### ITINERARIO NAPOLI – BARI RADDOPPIO TRATTA CANCELLO-BENEVENTO II LOTTO FUNZIONALE FRASSO TELESINO – VITULANO 1° LOTTO FUNZIONALE FRASSO TELESINO – TELESE

Relazione Tecnica Perizia Differenziale. Varianti RI17, FV02, VI01, VI02 – parte idraulica.

RI17 – SMALTIMENTI IDRAULICI. PD

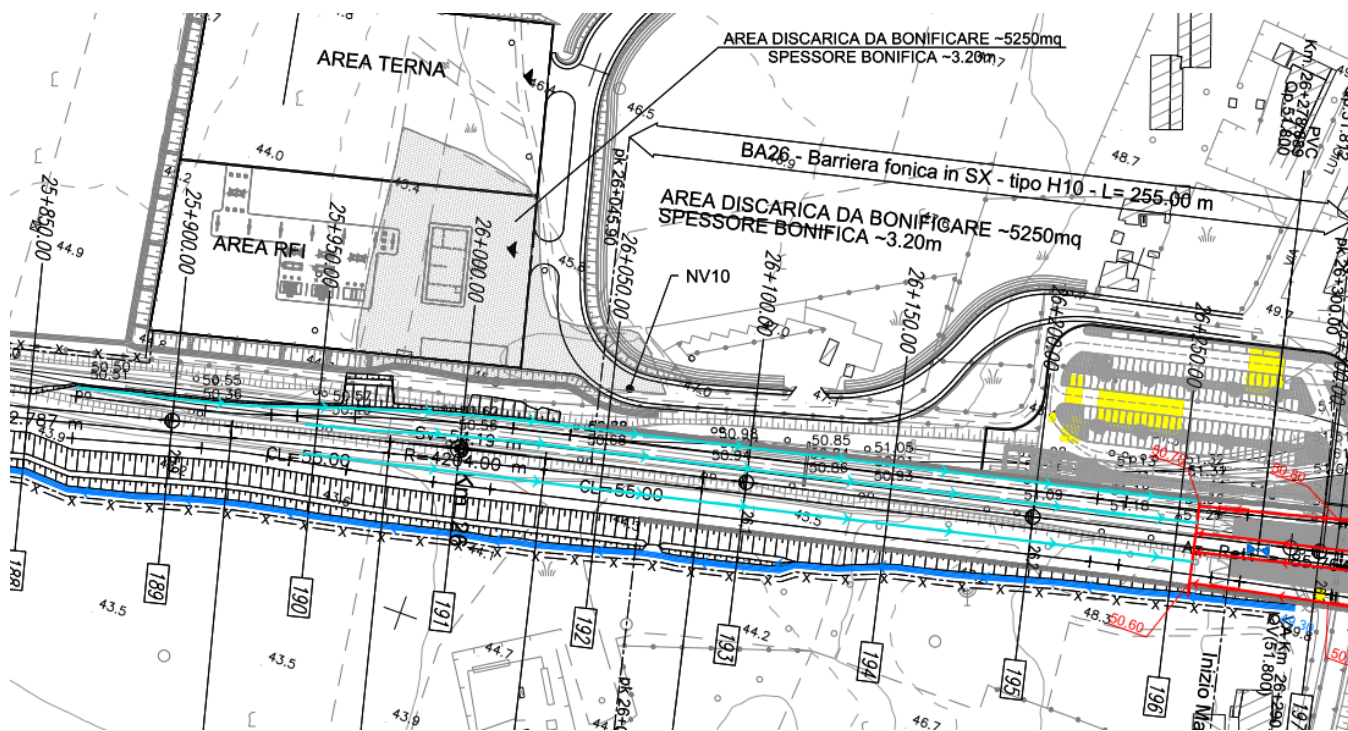
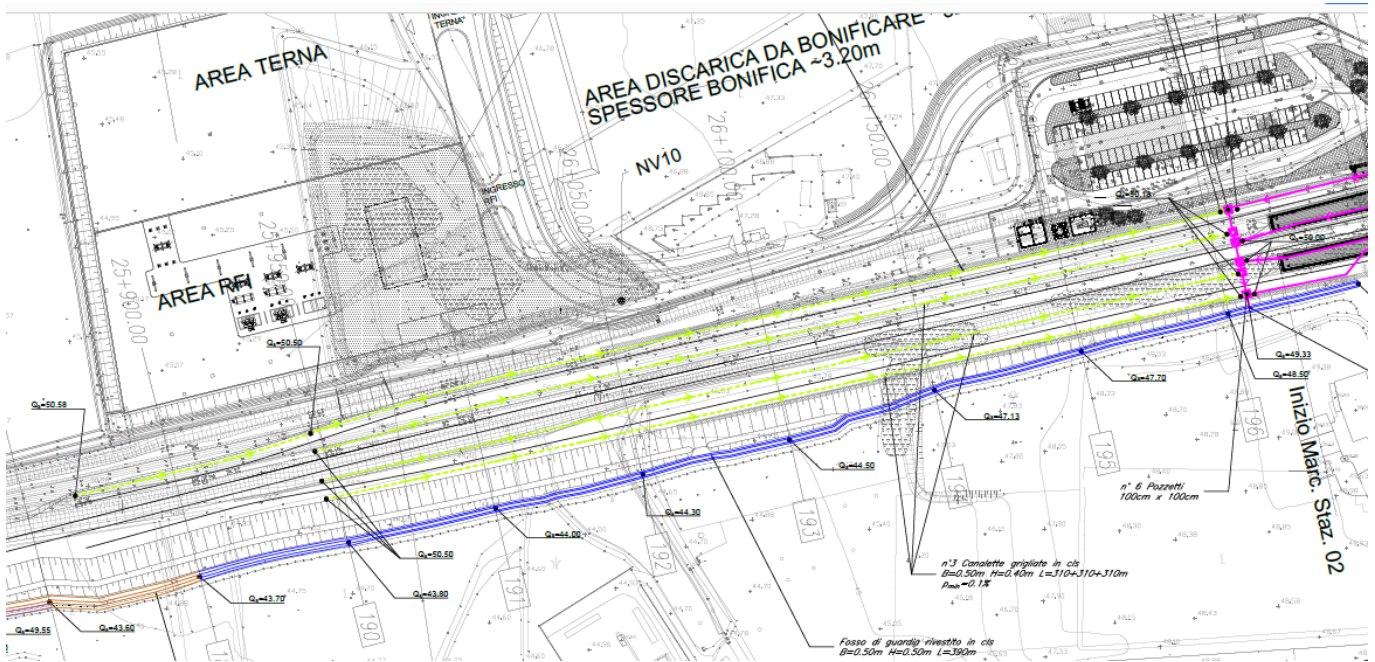
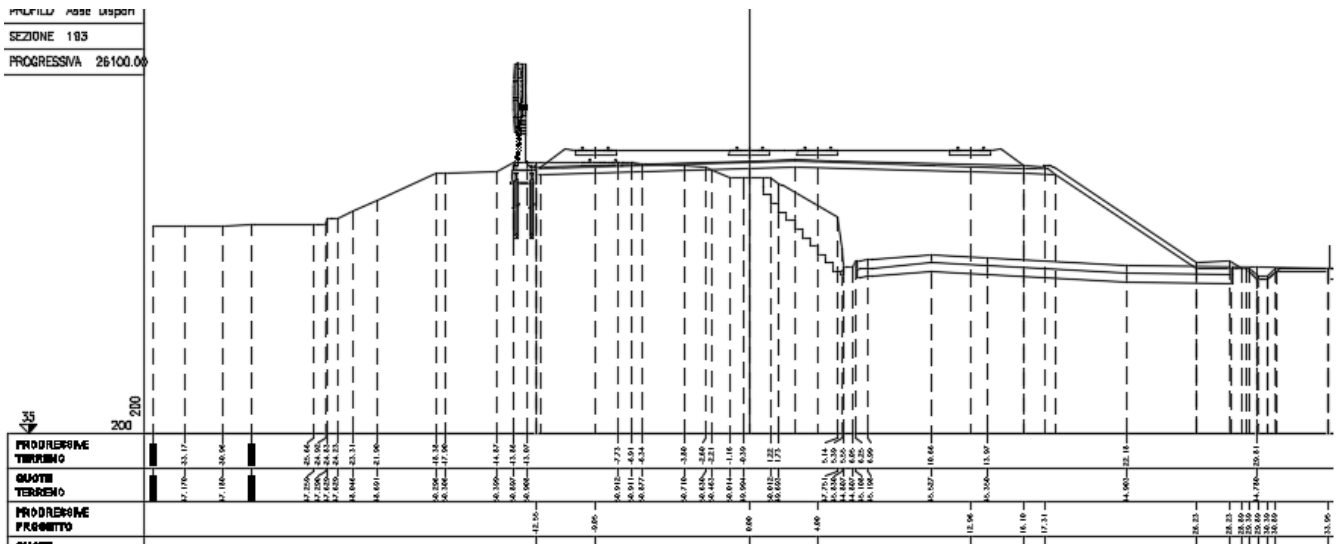
Il PD prevedeva, nella tavola 1L 076 (si veda stralcio seguente), 3 canalette aperte (non coerenti con le sezioni trasversali) in piattaforma (in azzurro nella figura seguente) + 1 fosso rivestito in cls (in blu nella figura seguente);

Il PE prevede 4 canalette con griglia in piattaforma + 1 fosso rivestito in cls, in giallo nella figura seguente.

Si prevede infatti una canaletta per ogni lato interno dei binari e un fosso rivestito in cls lato esterno sud (si veda sezione seguente).

FV02 – SMALTIMENTI IDRAULICI. PD

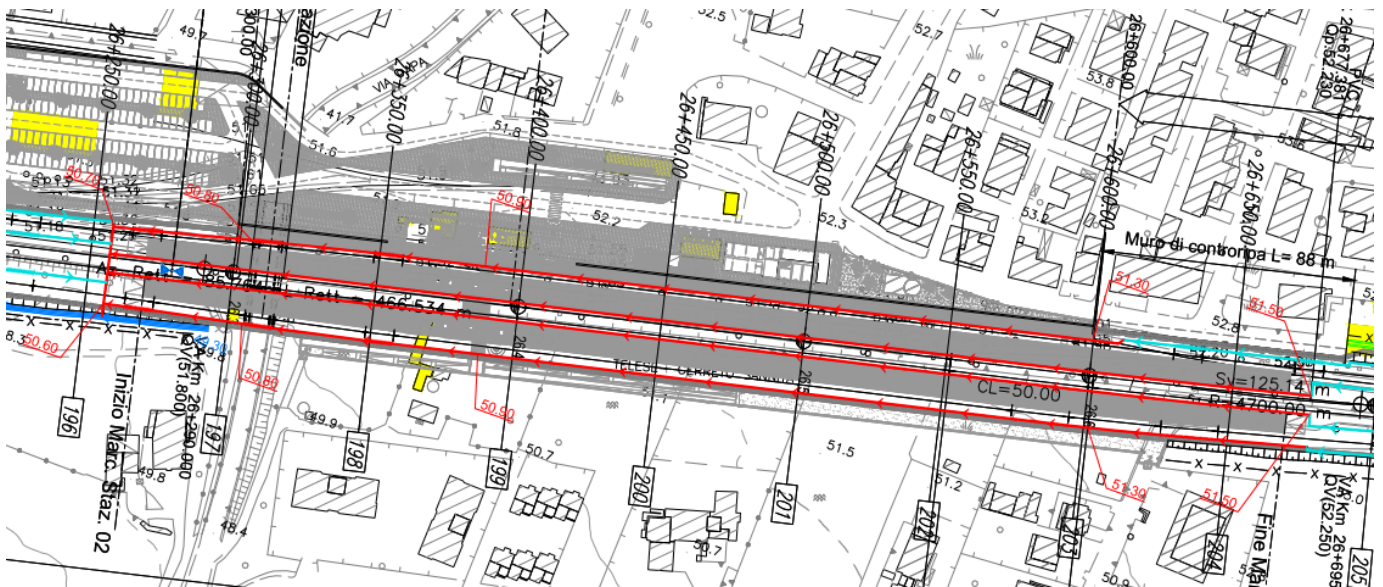
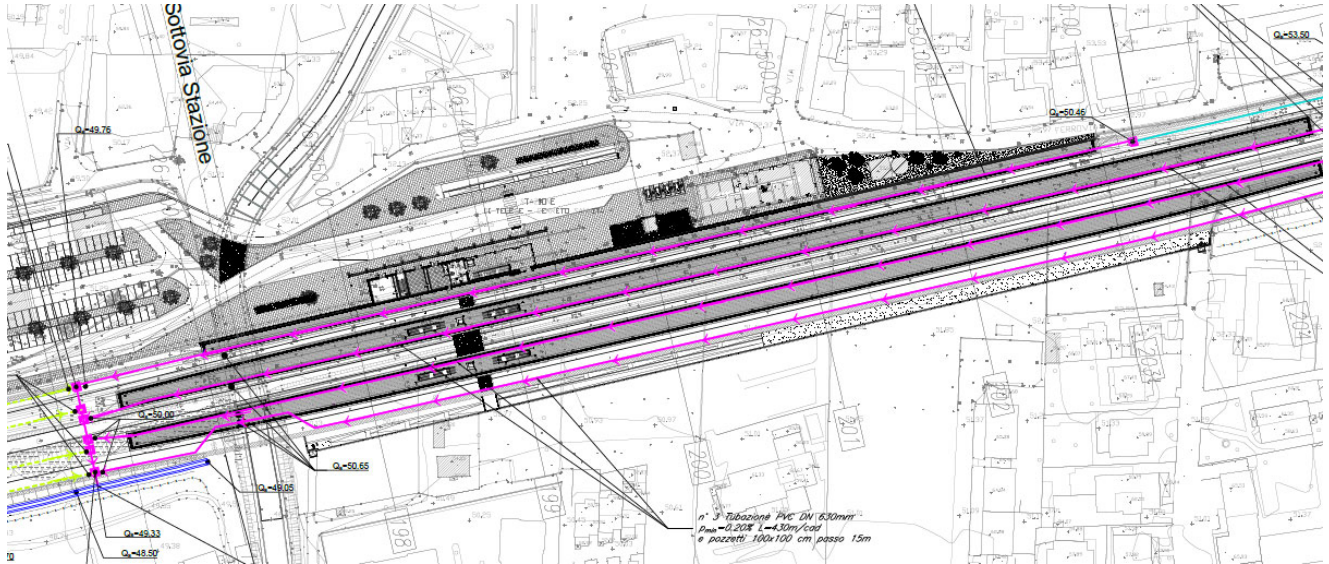
Il PD prevedeva, nella tavola 1L 076 (si veda stralcio seguente), 4 tubazioni sotto i marciapiedi DN400 (in rosso nella figura seguente);

Il PE prevede 4 tubazioni sotto i marciapiedi DN630 (in magenta nella figura seguente), in ragione delle aggiornate calcolazioni idrauliche.

VI01 – INALVEAZIONE. PD

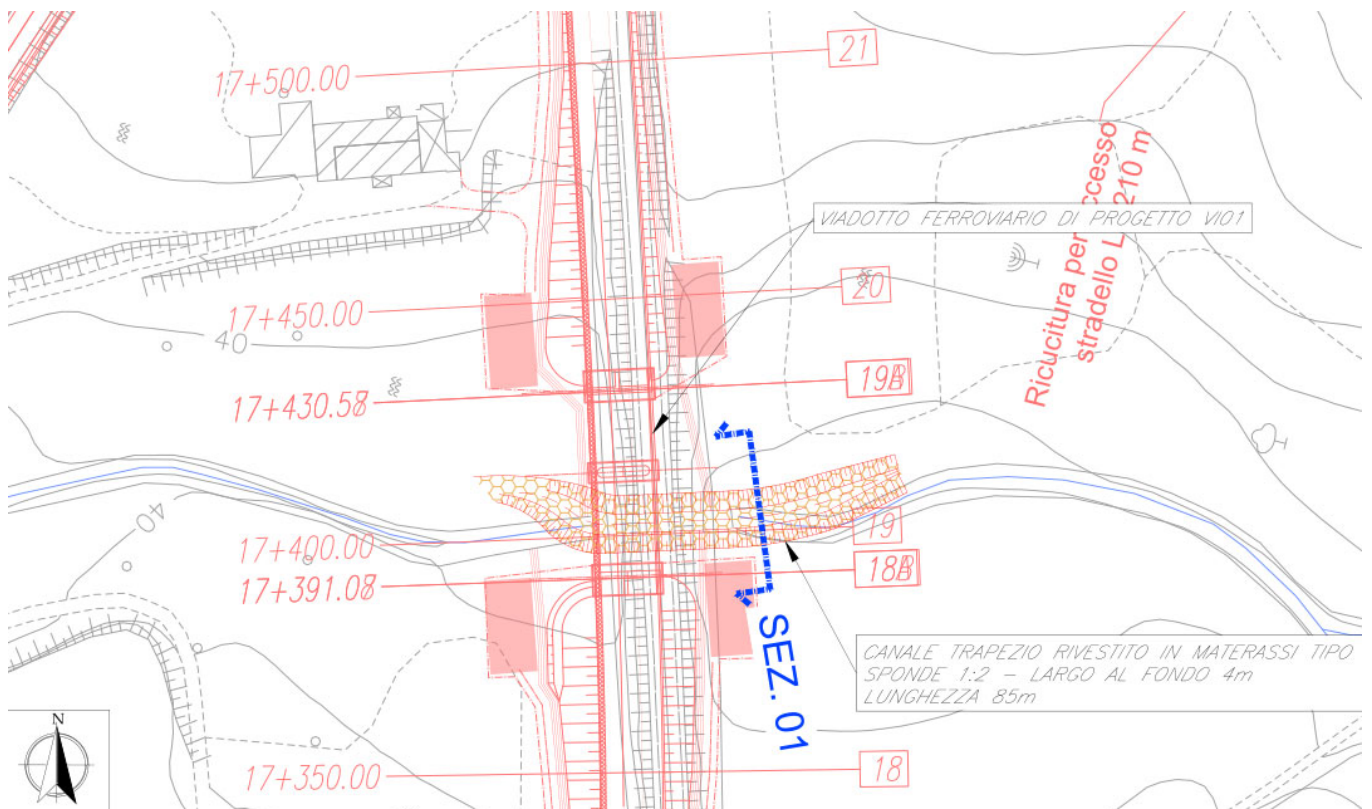
Il PD prevedeva, nella tavola 1L 102 (si veda stralcio seguente), la sistemazione idraulica del fondo del corso d'acqua mediante inalveazione.

Il PE prevede la stessa sistemazione idraulica del fondo del corso d'acqua prevista nel PD, mediante inalveazione per una estensione di 90 m quantificata nel computo di PE;

VI02 – INALVEAZIONE. PD

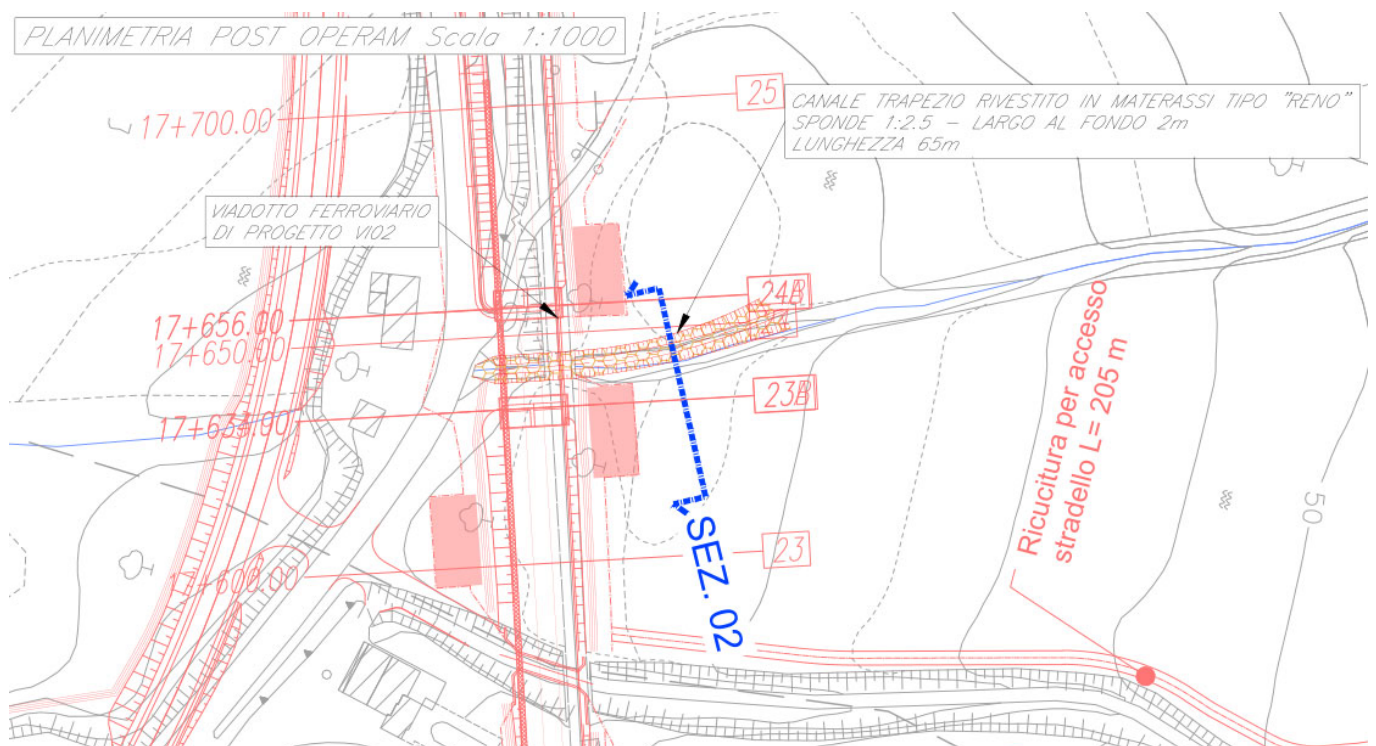
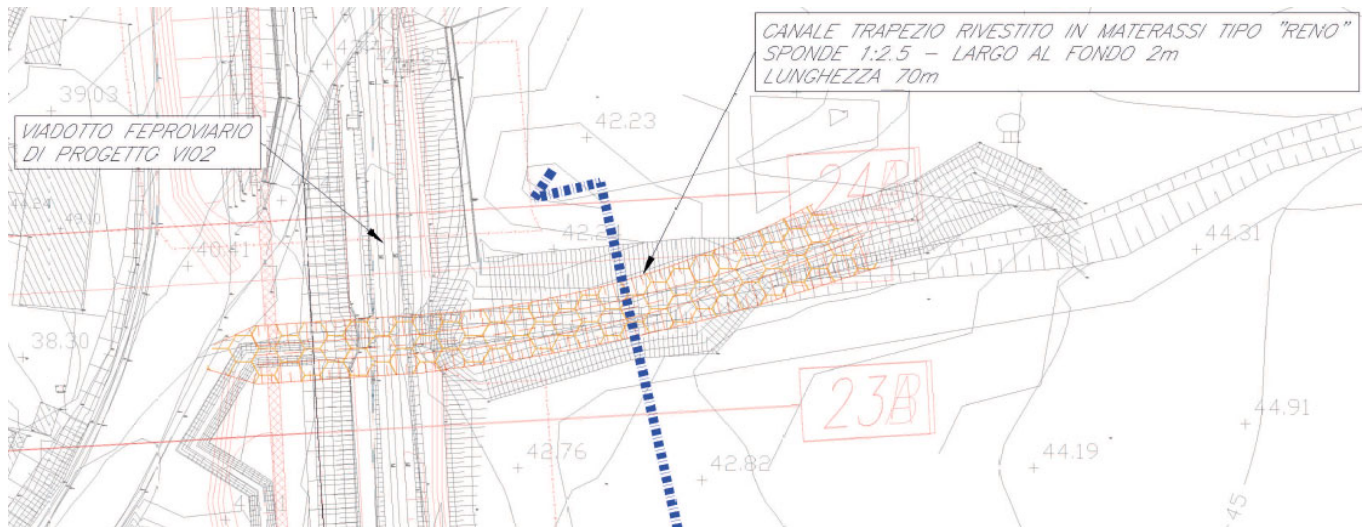
Il PD prevedeva, nella tavola 1L 102 (si veda stralcio seguente), la sistemazione idraulica del fondo del corso d'acqua mediante inalveazione.
